### **WYJAŚNIENIA treści SWZ**

Dotyczy postępowania o udzielenie zamówienia publicznego prowadzonego w trybie podstawowym bez negocjacji, o którym mowa w art. 275 pkt 1 ustawy z dnia z 11 września 2019 r. - Prawo zamówień publicznych na „Budowę zadaszania placu składowo-magazynowego w miejscowości Słupsk”, nr postępowania **3.T.2024**.

Rysunek 1 Świetlik dachowy, źródło: <https://alfapanel.com.pl/pl/p/Swietlik-ALFA-ROOF-25040-20mm/571>

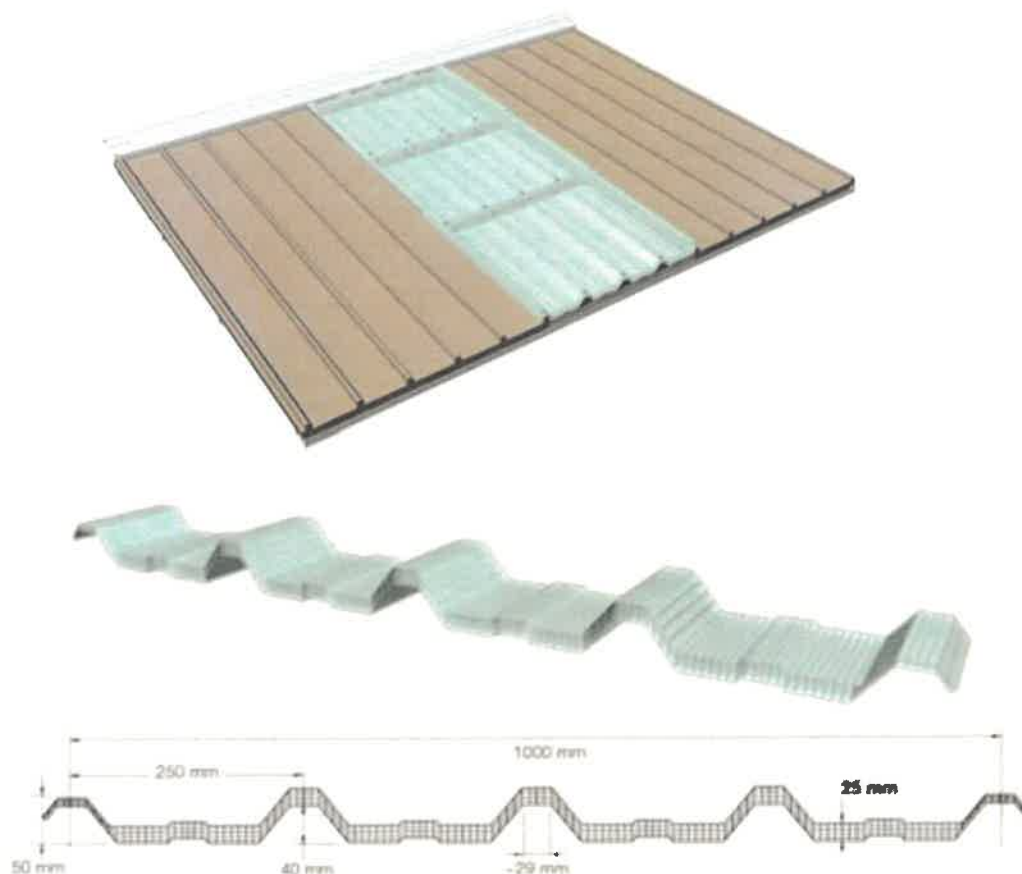
Proszę o podanie parametrów technicznych i materiałowych świetlików dachowych oraz uszczegółowienie projektu technicznego o układ rozmieszczenia w rzucie dachu projektowanych świetlików dachowych? W projekcie brak świetlików dachowych. Świetliki ujęto tylko przedmiarze w poz. 22u.

Świetliki dachowe należy rozmieścić na całej długości połaci południowej w ilości 8 szt., szerokość świetlika na szerokość arkusza blachy trapezowej poszycia. Przykładowy świetlik przedstawia rys. 1.
